Králův Dvůr - obchvat - II.část

Dopravně inženýrské opatření

Změnový list

Název a evidenční číslo Stavby: Králův Dvůr - obchvat - II.část Název stavebního objektu/provozního souboru (SO/PS): Dopravně inženýrské opatření	Číslo SO/PS / / číslo Změny SO/PS: 102/1	Číslo ZBV: 5.4
--	---	--------------------------

Schematický plánek D0 - celková situace

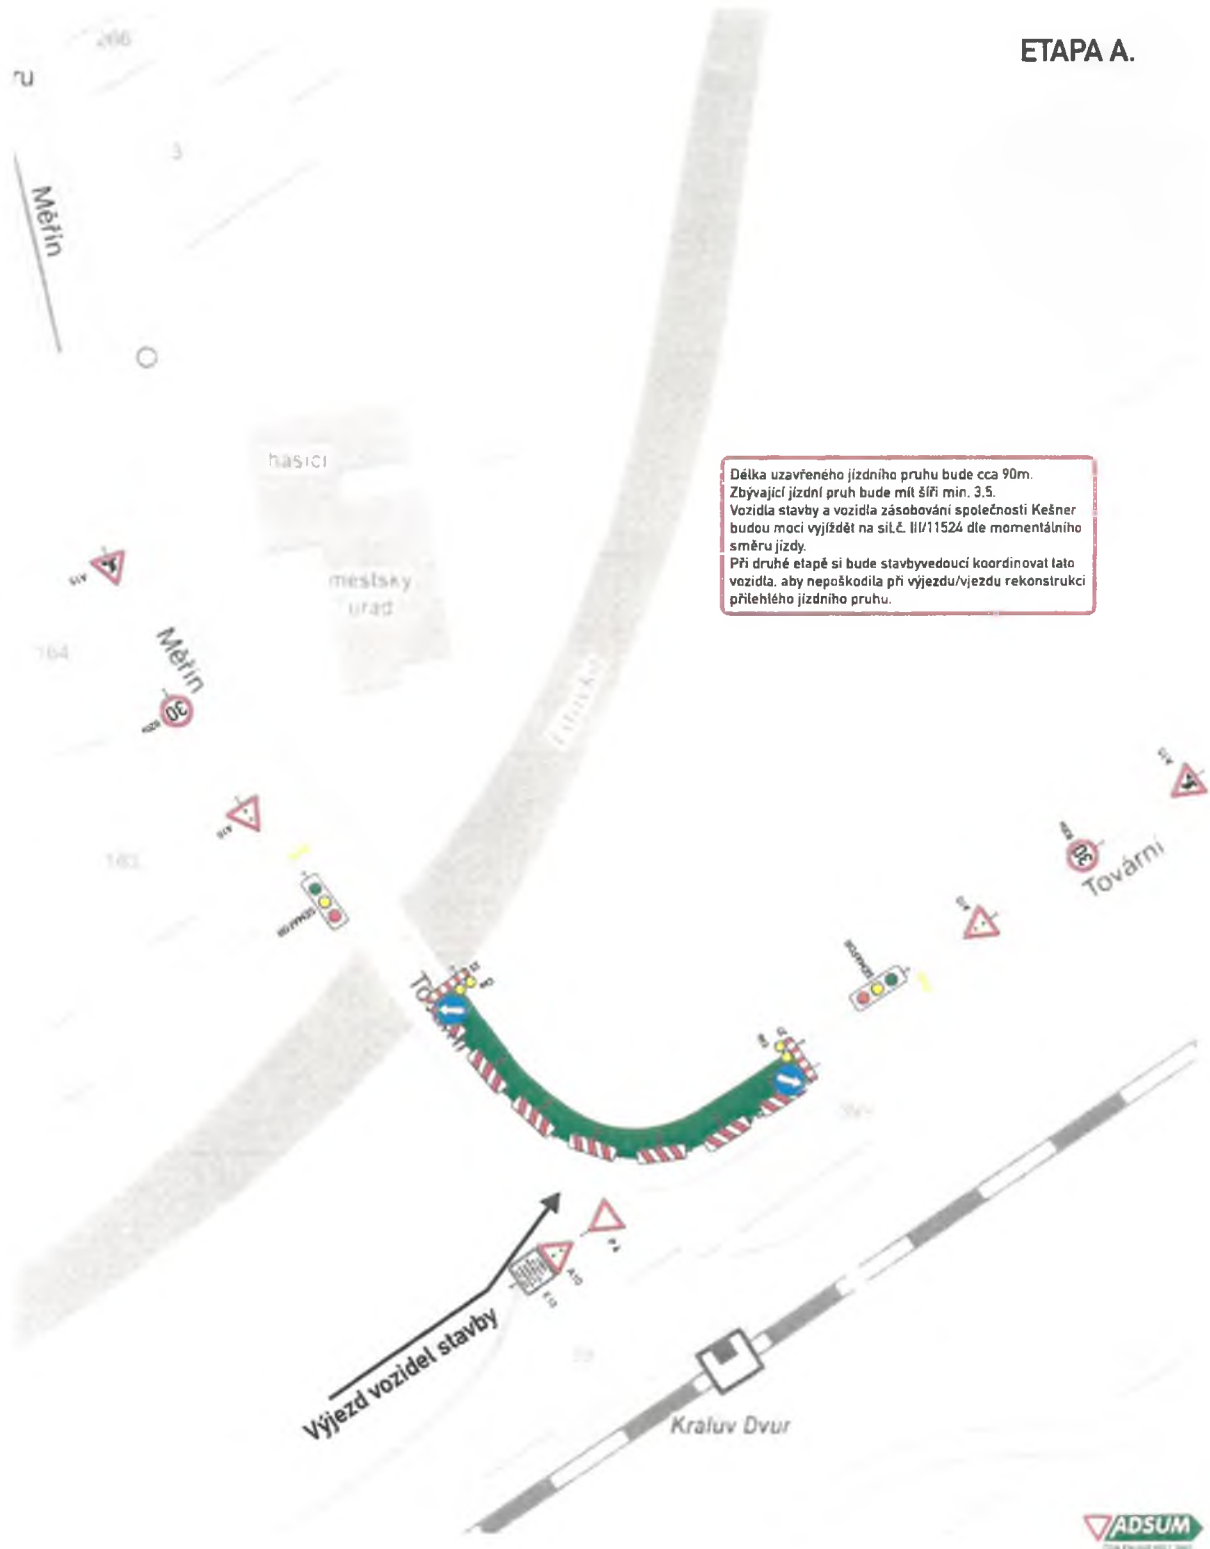
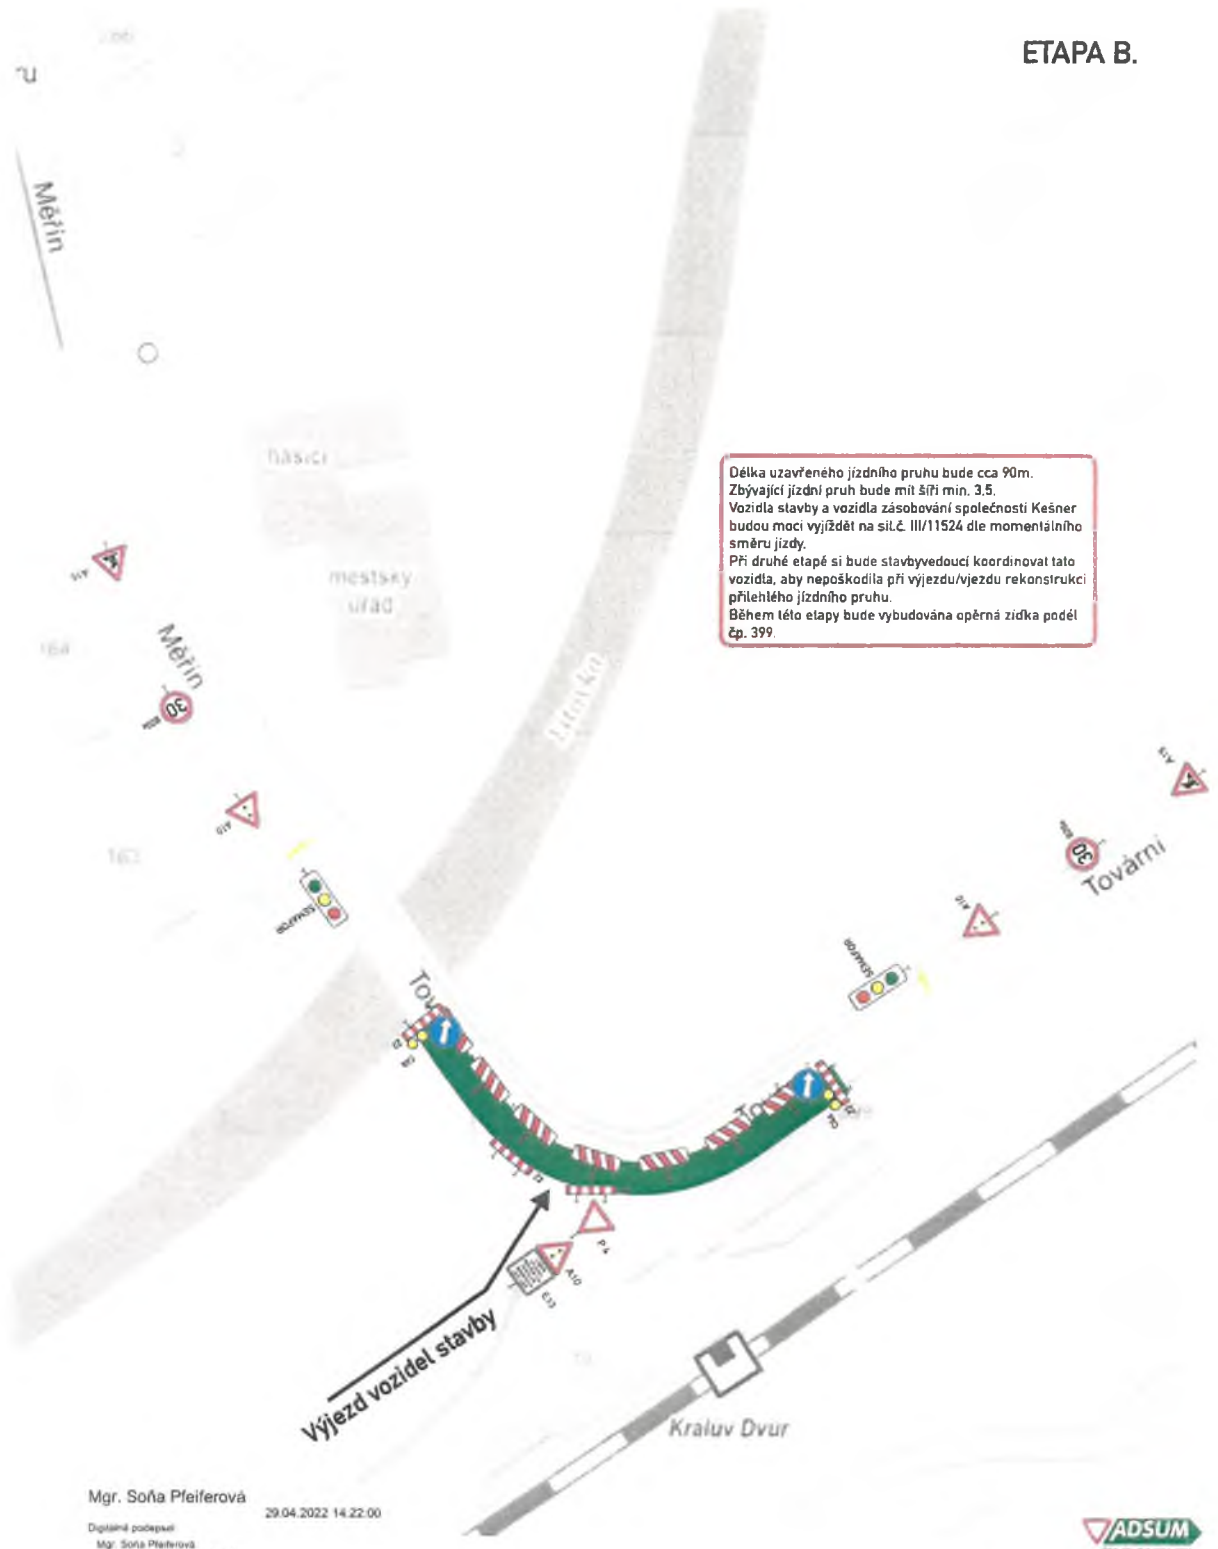
z důvodu opravy povrchu silnice č. III/11524, ul. Tovární v km staničení 15,460 – 15,550 v k.ú. Králův Dvůr a s touto stavbou spojených dopravních opatření na ul. Tovární – v úseku dle grafického vyobrazení (str. 4 - 6).

Dopravní značení bude upraveno dle předloženého a schváleného dopravně inženýrského opatření – schéma vyobrazení DIO je součástí tohoto stanovení (str. 4 - 6) a v souladu s TP 66 – Zásady pro označování pracovních míst na pozemních komunikacích.

Schematický plánek D0 - celková situace

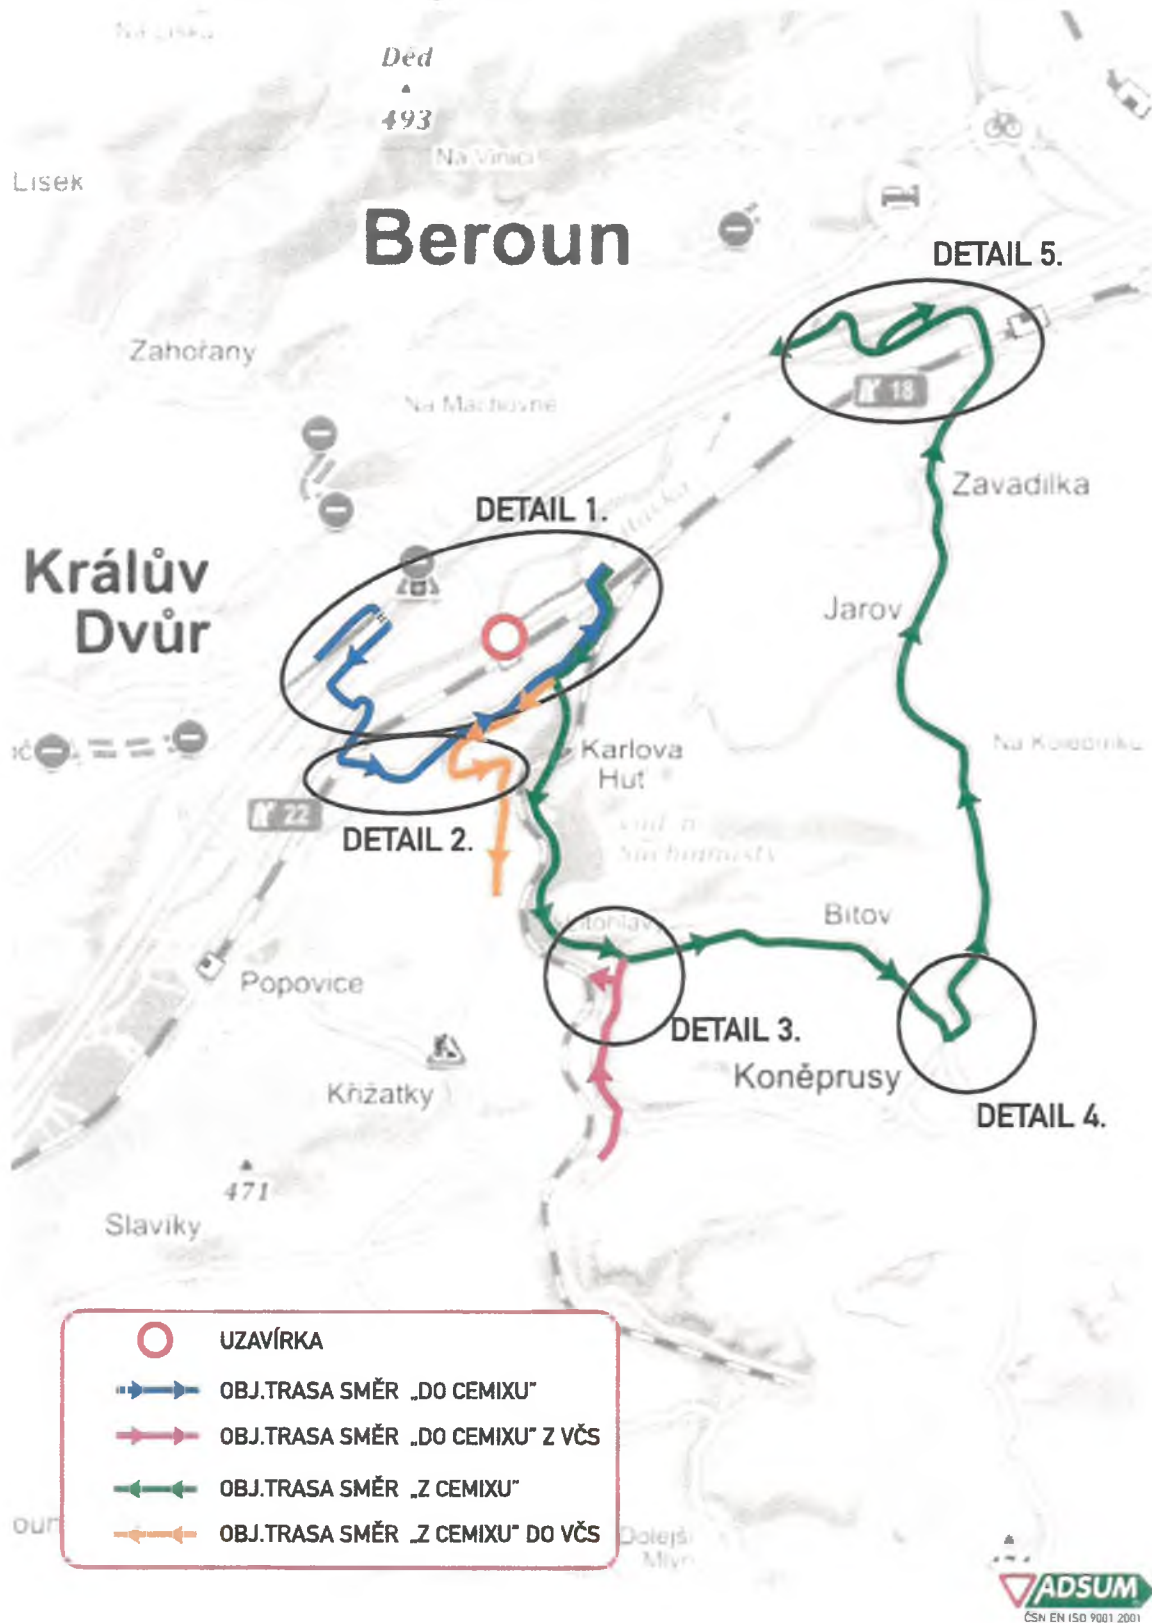
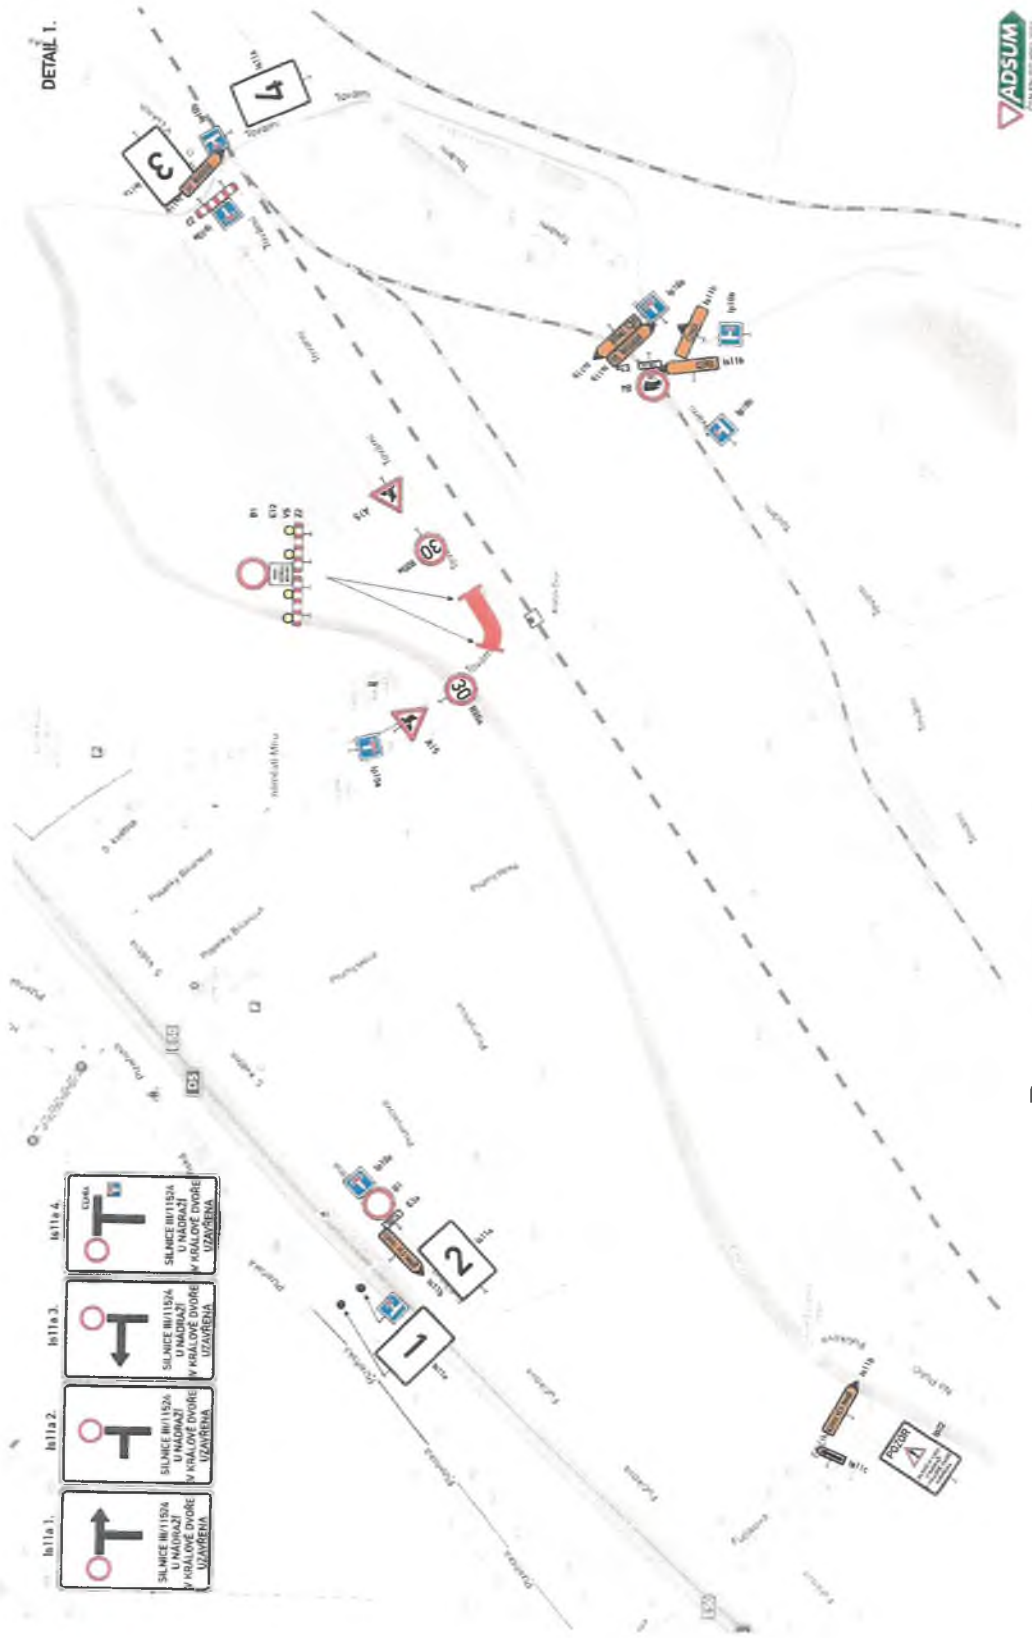
z důvodu opravy opěrné zdi před budovou nádraží Králův Dvůr u silnice č. III/11524 – umístění vrtné soupravy v k.ú. Králův Dvůr a s touto stavbou spojených dopravních opatření na ul. Tovární – v úseku dle grafického vyobrazení (str. 4 -6).

Dopravní značení bude upraveno dle předloženého a schváleného dopravně inženýrského opatření – schéma vyobrazení DIO je součástí tohoto stanovení (str. 4 -6) a v souladu s TP 66 – Zásady pro označování pracovních míst na pozemních komunikacích.
